**AVIS RELATIF À LA PROTECTION
CONTRE LES EVENTUELS EFFETS NOCIFS ET NUISANCES
PROVOQUÉS PAR LES RAYONNEMENTS NON IONISANTS
GÉNÉRÉS PAR DES ANTENNES ÉMETTRICES STATIONNAIRES**

Commune : NAMUR - Exploitant : PROXIMUS

Référence exploitant : 81NAN_00

Rapport n° 69 / 2024

Figure 1 : Vue en plan des lieux de séjour et des points de contrôle

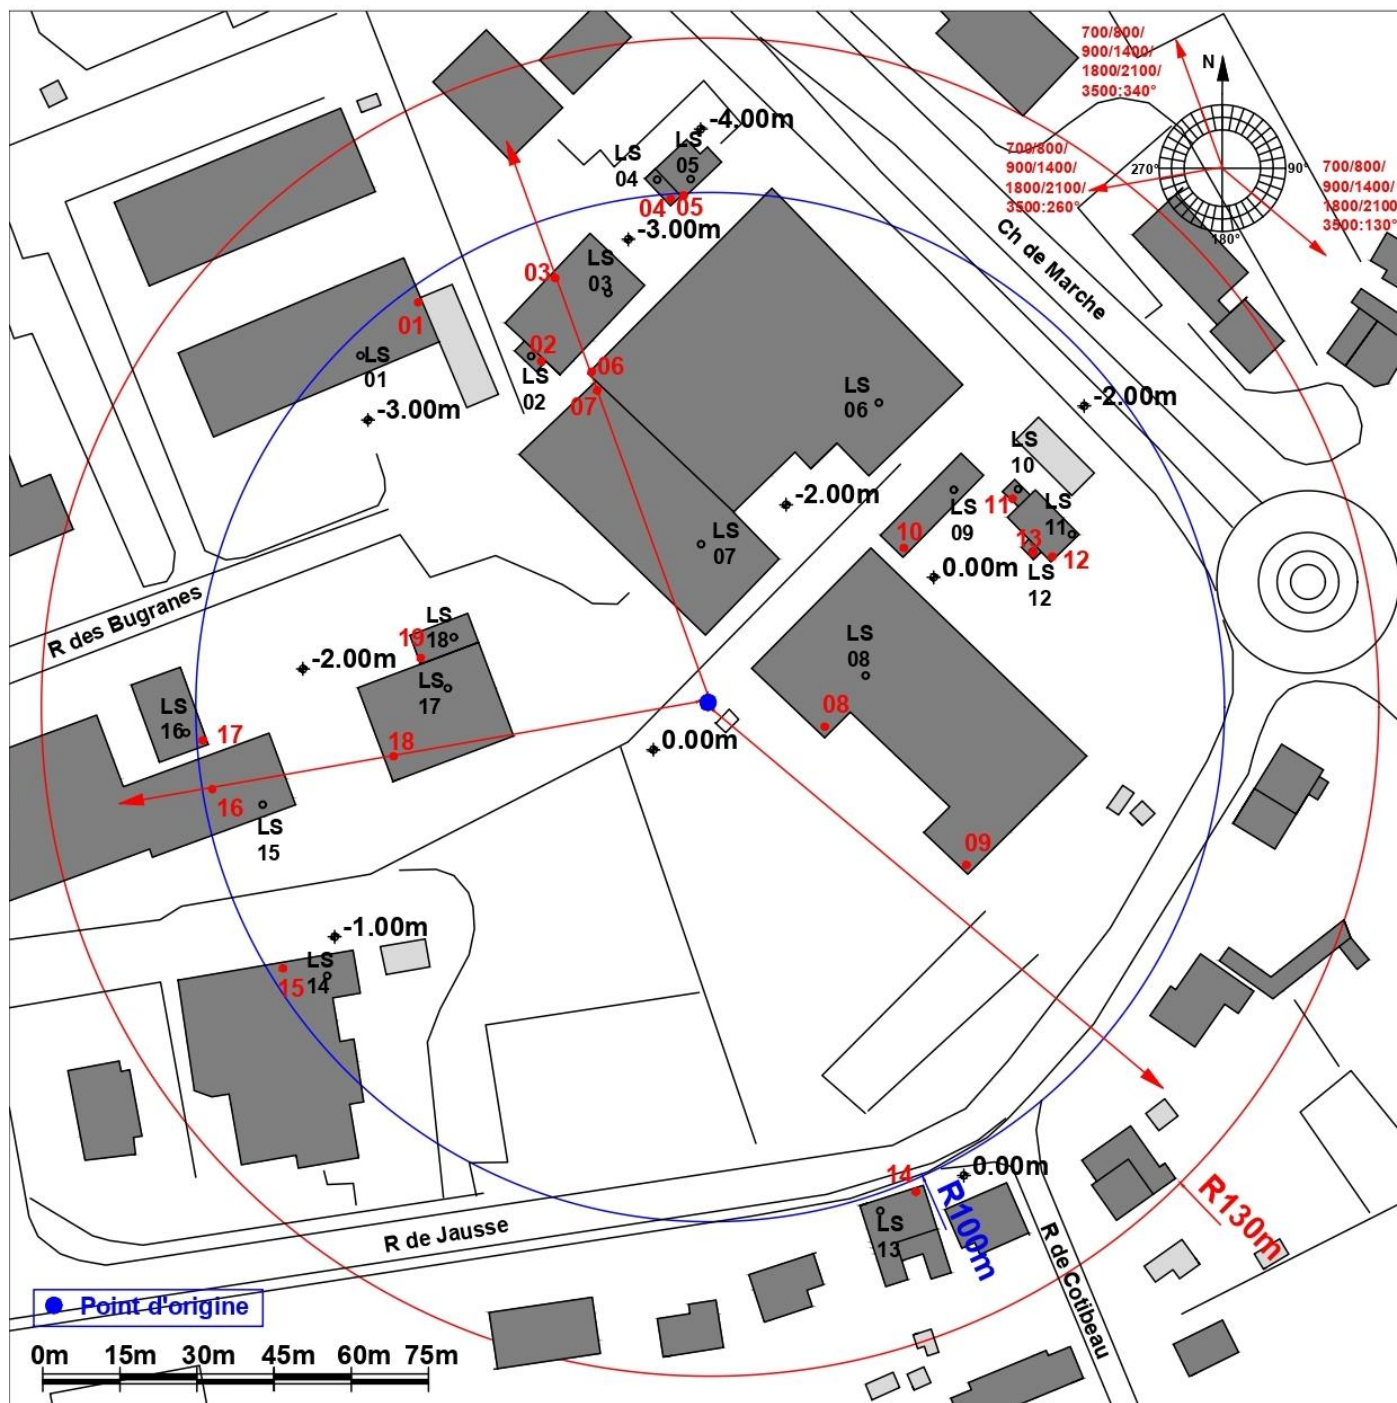
Les fréquences d'émission, la puissance rayonnée par chacune des antennes et leur gain permettent de déterminer le rayon de la zone à analyser. Tout dépassement de la limite par installation est exclu en dehors de cette zone. Le tableau 2 reprend les 35 LS² pour lesquels l'indice d'exposition est le plus élevé. Les différentes colonnes indiquent :

- le numéro du point de contrôle repris sur un des plans de la figure 1;
- le numéro du LS dans lequel se trouve le point de contrôle de la 1^{ère} colonne ;
- l'atténuation d'obstacle prise en compte pour le calcul de l'indice d'exposition dans le LS ;
- le résultat du calcul de l'indice d'exposition.

En ce qui concerne les antennes de l'installation mentionnées dans le tableau 1, la distance maximale à laquelle la limite pourrait être atteinte, à l'extérieur, est égale à 93,5 m. S'il n'y a pas de LS à une distance inférieure, les antennes respectent forcément la limite d'immission.

Dans le cas des LS situés à l'intérieur des bâtiments, une atténuation d'obstacle est prise en compte et il en résulte que la distance maximale à laquelle la limite pourrait être atteinte se réduit à 66,2 m.

Figure 2 : Vue en plan des installations d'antennes dans un rayon de 300 mètres autour de l'installation faisant l'objet de la demande d'avis

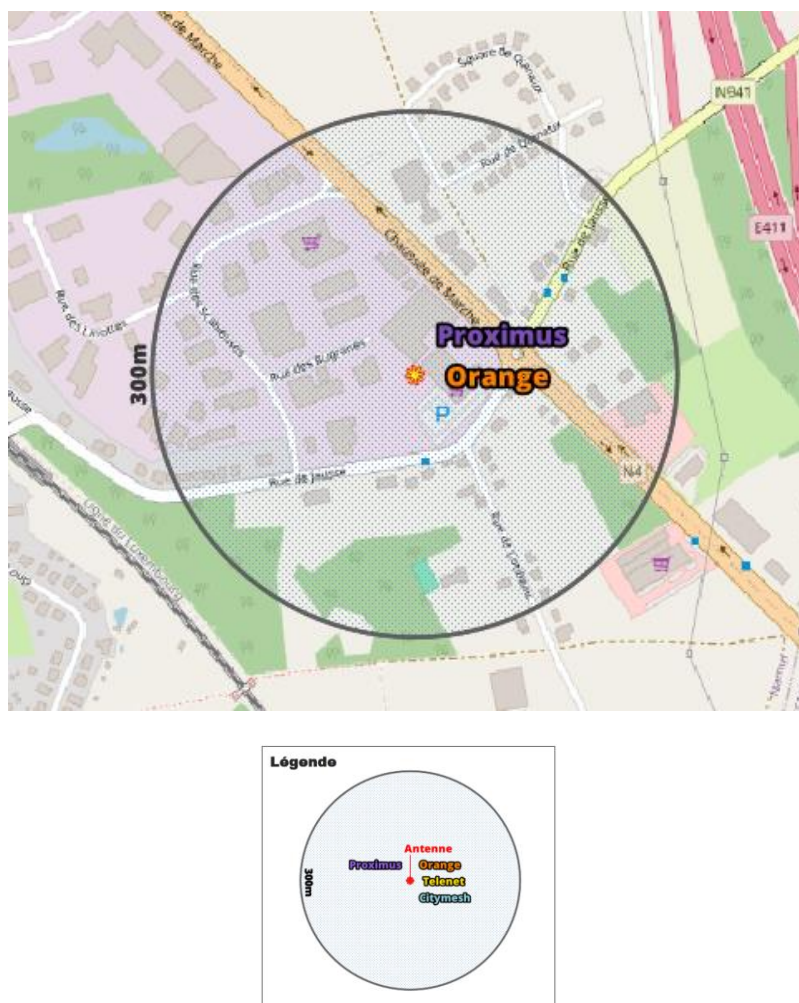
Le plan en projection verticale de la figure 2 indique la localisation des antennes actives éventuelles visées par le décret et situées dans un rayon de 300 mètres autour de l'installation référencée dans le paragraphe 2. Les données de localisation de ces antennes et les avis correspondant sont accessibles via le cadastre en ligne des antennes émettrices stationnaires⁶.

Compte tenu du nombre d'installations localisées dans la figure 2, il apparaît que l'intensité du rayonnement électromagnétique généré, dans les lieux de séjour situés à proximité de l'installation référencée dans le paragraphe 2, par l'ensemble des antennes émettrices stationnaires de l'ensemble des exploitants du même site d'antennes émettrices stationnaires respecte la limite fixée à l'article 4, § 2 du décret.
